Nature et Patrimoine Centre Bretagne

Objet : Enquêtes publiques relatives aux demandes de la société GED sur PLOURAY (du 03 novembre au 30 décembre 2010).

- 1. Demande d'autorisation d'exploiter au lieu-dit COHIGNAC à PLOURAY une plate-forme de tri et de regroupement de déchets non dangereux (déchets industriels banals et DEEE) d'une capacité de 30 000 t.*
- 2. Demande d'autorisation d'exploiter une installation de stockage de déchets non dangereux (ISDND) d'une capacité annuelle de 100 000 tonnes pour une durée de 25 ans*
- 3. Demande d'institution de servitudes d'utilité publique constituées des parcelles situées à 200 m ou moins des limites de la zone d'exploitation de l'ISDND*

Figure 3

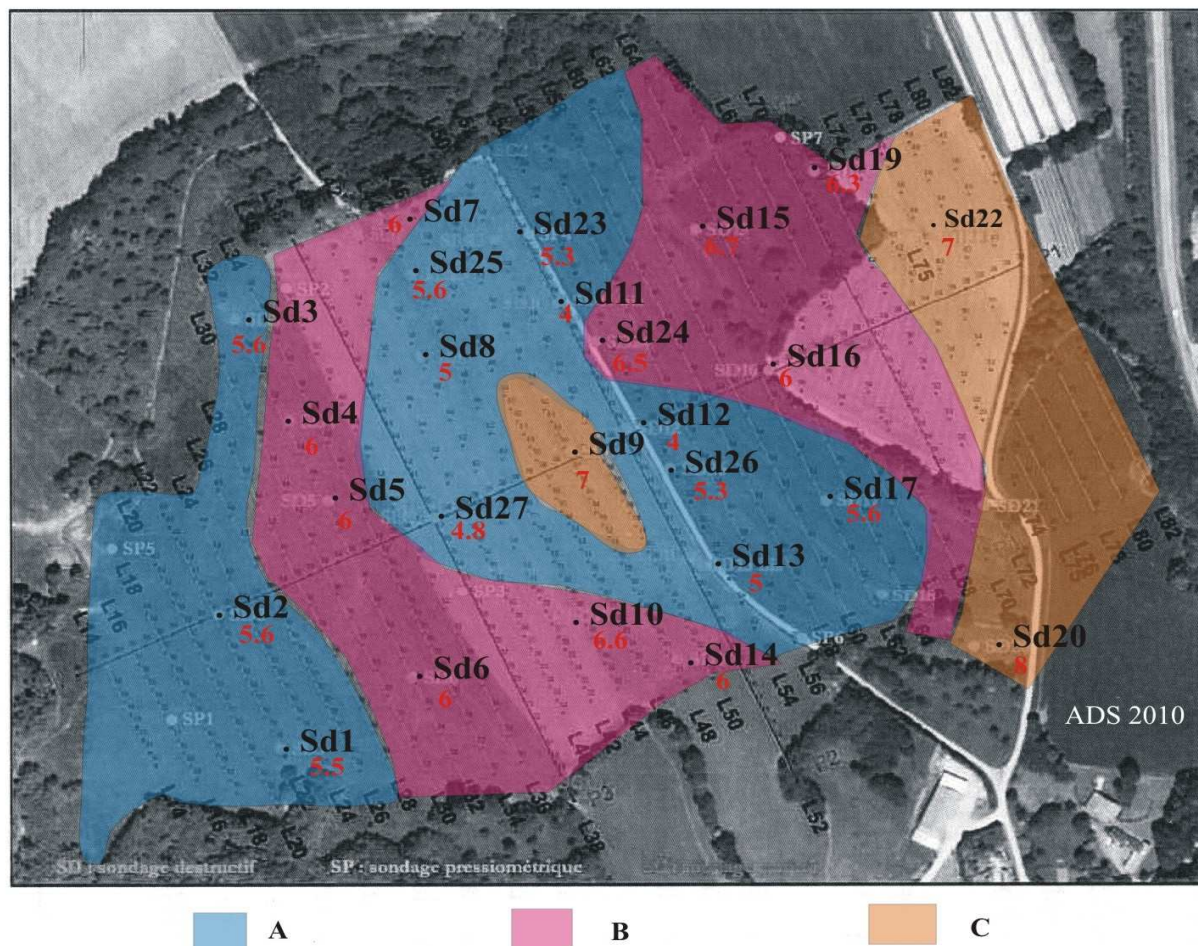
. Nous avons donc reporté sur une carte (figure 3) les valeurs de chaque sondage pour tenter de définir des zones plus ou moins perméables en calculant les moyennes pondérées par les hauteurs testées, ce qui nous a permis de faire ressortir dans le périmètre du projet 3 groupes de valeurs :

Si on exclut le groupe C, qui correspond aux granites sains selon la géophysique, la moyenne pondérée de l'ensemble AB est de $n \times 10^{-5}$, ce qui est la valeur normale de perméabilité des arènes granitiques.

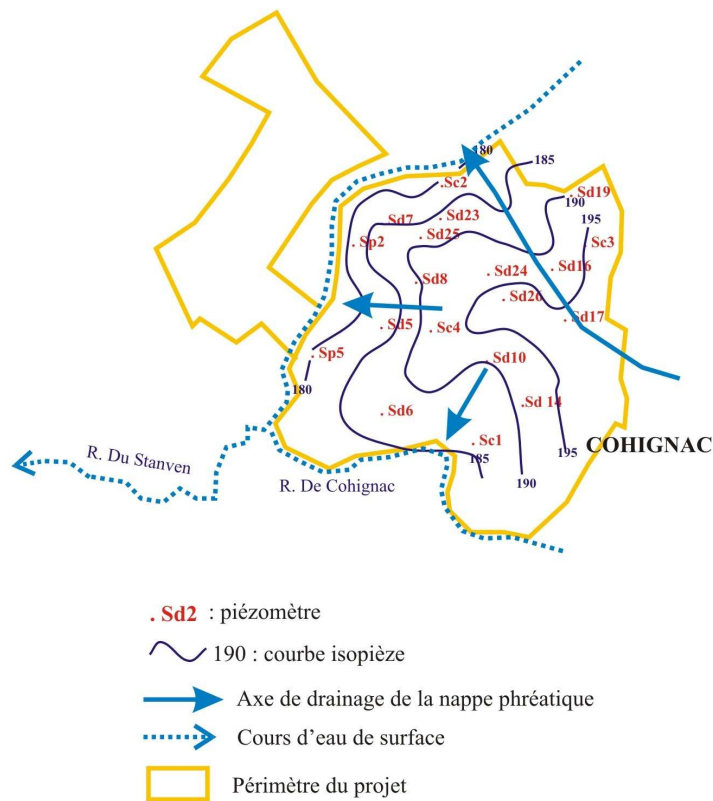
. La carte présentée sur la figure 56 page 156 ne comporte ni échelle ni la position des piézomètres à partir desquelles auraient pu être dessinées les courbes isopièzes. Celles-ci ont une équidistance de 1 mètre et ont probablement été lissées manuellement. On note notamment un angle aigu curieux au niveau de la courbe 192.

. Dans l'impossibilité de vérifier le tracé des courbes en l'absence de la position des piézomètres nous avons réinterprété les données piézométriques, à partir du tableau LX de la page 157, en les dessinant sur notre figure 4 avec la position des piézomètres de référence et en utilisant une équidistance de 5 mètres. On voit alors se dessiner trois axes de drainage, non visibles sur la carte de GED : le plus important affecte la partie nord-est du périmètre ; il est dirigé vers le nord-ouest et correspond très probablement à la faille drainante, visible sur image satellite, qui rejoint le bassin de l'Ellé. Un autre axe de drainage, dirigé vers l'ouest rejoint le ruisseau du Stanven. Le troisième axe de drainage, dirigé vers le sud-ouest, rejoint le ruisseau de Cohignac, affluent du Stanven.

. Le tableau LX de la page 157 montre aussi que les formations des arènes granitiques et des granites désagrégés sous-jacents sont aquifères et contiennent une nappe phréatique dont le niveau suit plus ou moins la surface topographique.

. Le niveau piézométrique de cette nappe indique un gradient de 2% vers le nord ouest, donc vers le centre du bassin aquifère de Langonnet-Plouray. Les données géologiques et géophysiques permettent d'estimer la hauteur de la zone saturée (zone noyée) à environ une vingtaine de mètres au dessus du plancher des granites sains (cf. la coupe de notre figure 4) ce qui correspond à une masse d'eau souterraine assez importante étant donné la porosité et la perméabilité en grand des roches-réservoir.

Coupe hydrogéologique du versant de rive gauche du Stanven

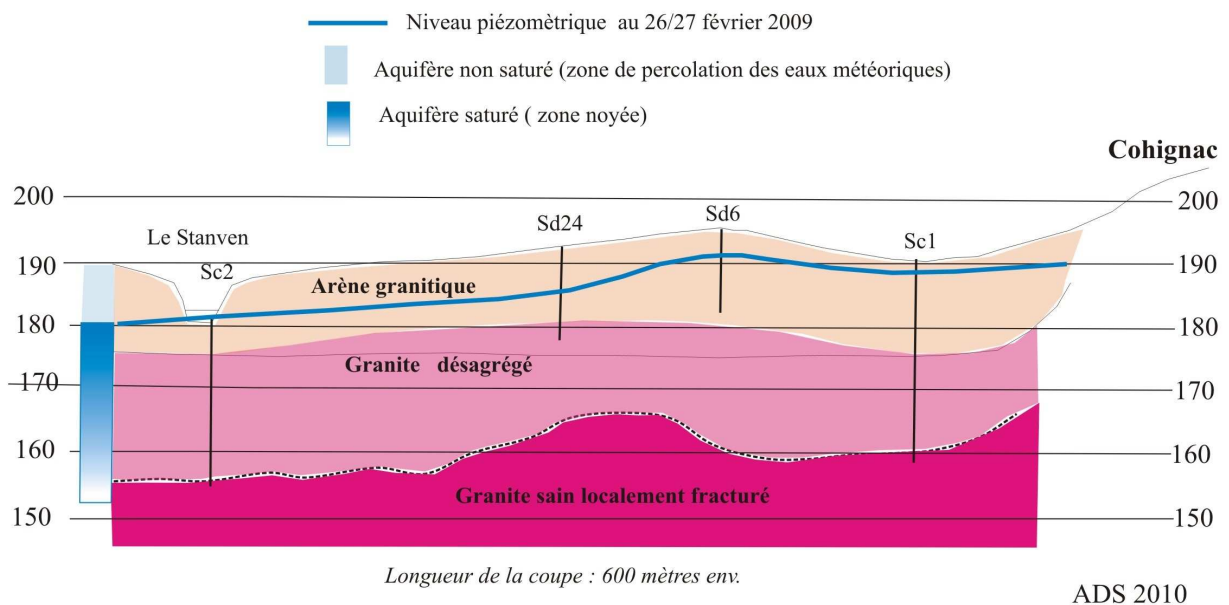
. Nos remarques ici sont en conformité avec les conclusions du rapport du Laboratoire Départemental d'Analyses du Morbihan (L.A.), joint en annexe à l'étude d'impact GED.

Figure 5

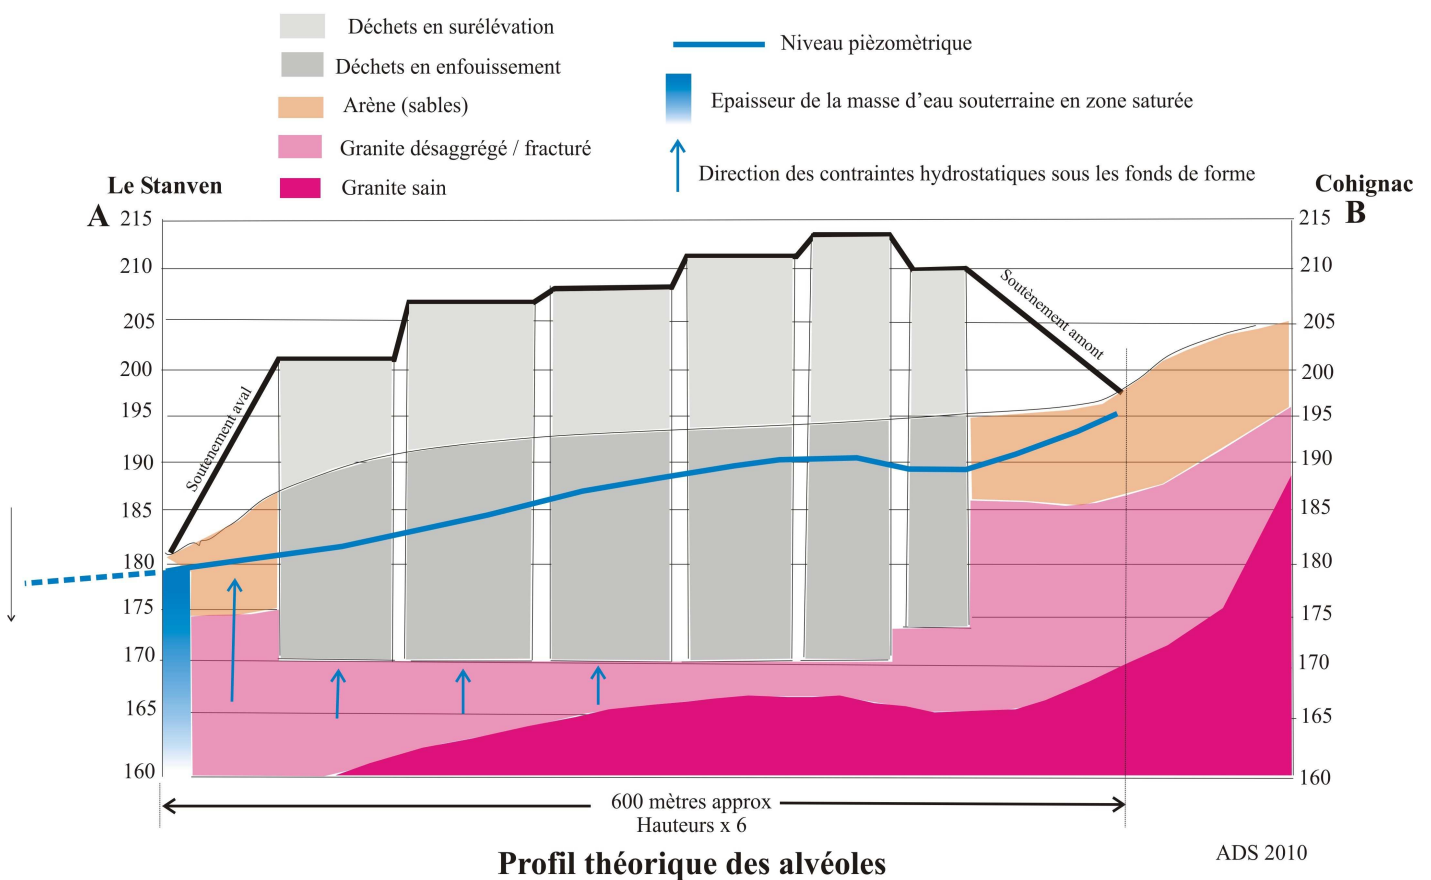
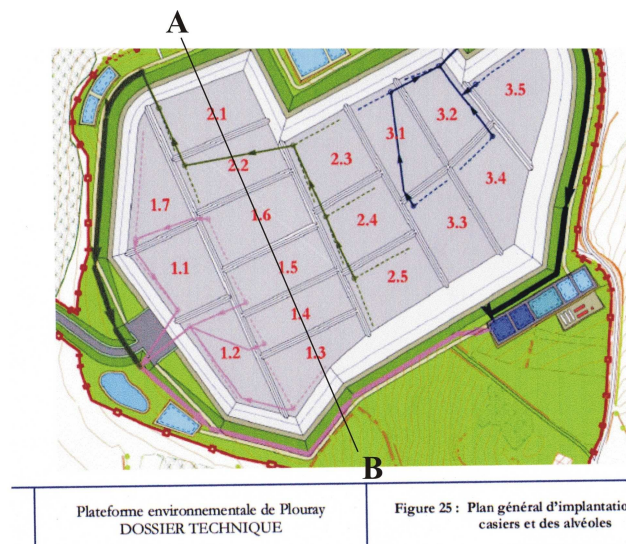
. En dehors d'une carte des casiers (sans échelle !), il semble qu'un ou plusieurs profils verticaux de l'ensemble du projet ne soient pas présents dans ce document.

. Questions : Quelle profondeur atteindra la partie excavée du stockage? Quelle hauteur au dessus du cours du Stanven aura la partie du stockage en surélévation ?

. Pour y répondre nous avons reconstitué un profil vertical d'une ligne de casiers à partir du plan ci-dessus, mis à l'échelle grâce à des données IGN, et aux données chiffrées du tableau XIV du dossier technique (voir notre figure n°5 : les flancs des alvéoles y sont représentés verticalement. En réalité ils ont dû prévoir des flancs inclinés, mais nous n'avons pas trouvé dans les dossiers de profil d'ensemble).
